Oggetto: Relazione di consulenza specialistica per esame progetto eolico e predisposizione osservazioni da inviare al Ministero dell’Ambiente e della Tutela del Territorio e del Mare.

Relazione di consulenza specialistica per esame progetto eolico
e predisposizione osservazioni da inviare al Ministero
dell'Ambiente e della Tutela del Territorio e del Mare.

Località: C.da Cuffiano, Morcone (BN)

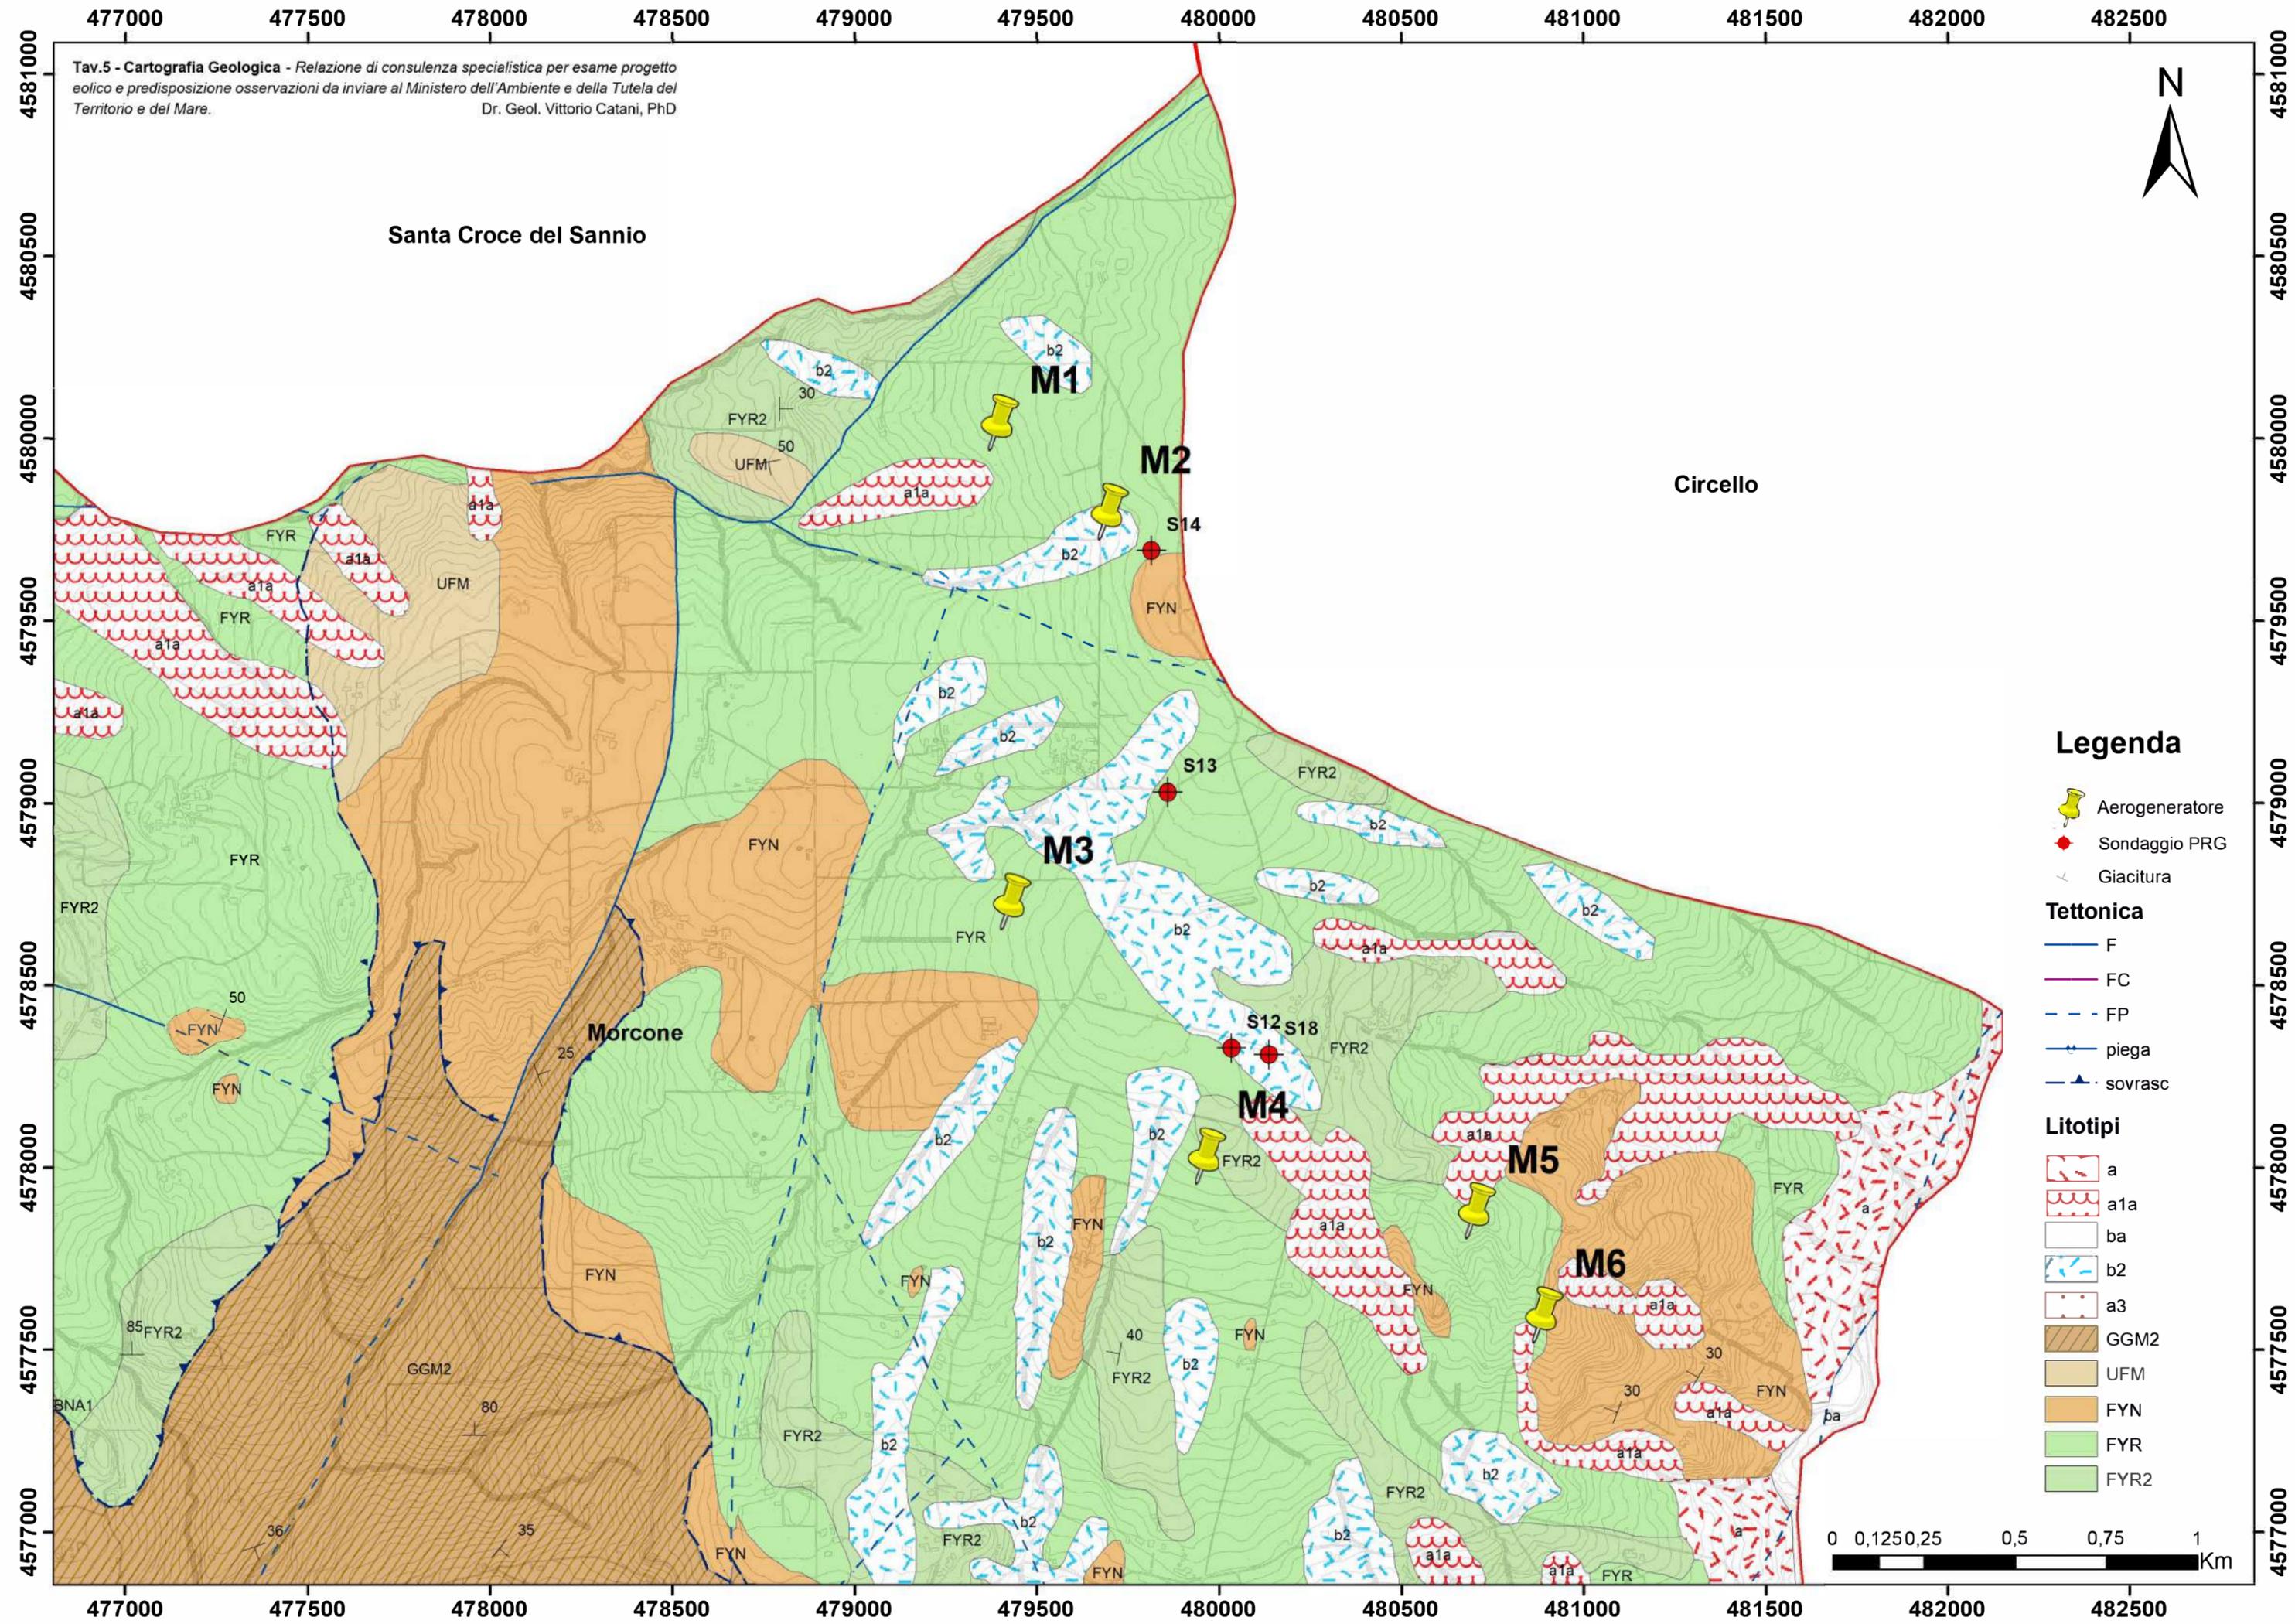
Dall'analisi di tali sondaggi, ubicati come da Tav.5, si riscontra, come prevedibile in una formazione di natura flyschoidale, una forte eterogeneità dei litotipi in successione; oltre la presenza del complesso argillitico-marnoso, riscontrato nelle analisi condotte dal proponente, si rinviene il complesso arenaceo-marnoso ed il complesso calcareo-marnoso, come rilevabile rispettivamente nei sondaggi S13-S14 e S12-S18.

La presenza di tali complessi è riscontrabile anche dalla consultazione della cartografia geologica ufficiale, al Foglio 419, *San Giorgio La Molara*; essi, oltre a complicare l'assetto geolitologico e strutturale dell'area, denotano (come rilevabile dalle analisi piezometriche dei sondaggi menzionati) la presenza di acqua di falda ben più consistente che nel complesso argillitico-marnoso rilevato per l'areale di progetto dall'elaborato *REMCU_R5*.

Dunque, sebbene la verticale geologica offerta dall'elaborato citato possa essere considerata "cautelativa" è da rilevare che la presenza di ulteriori litotipi sia da contemplare nelle elaborazioni, tanto a livello geologico, idrogeologico che ambientale ai fini di una completa analisi del contesto in cui ci si propone di operare ed ai fini di una corretta ricostruzione del modello geologico di sito.
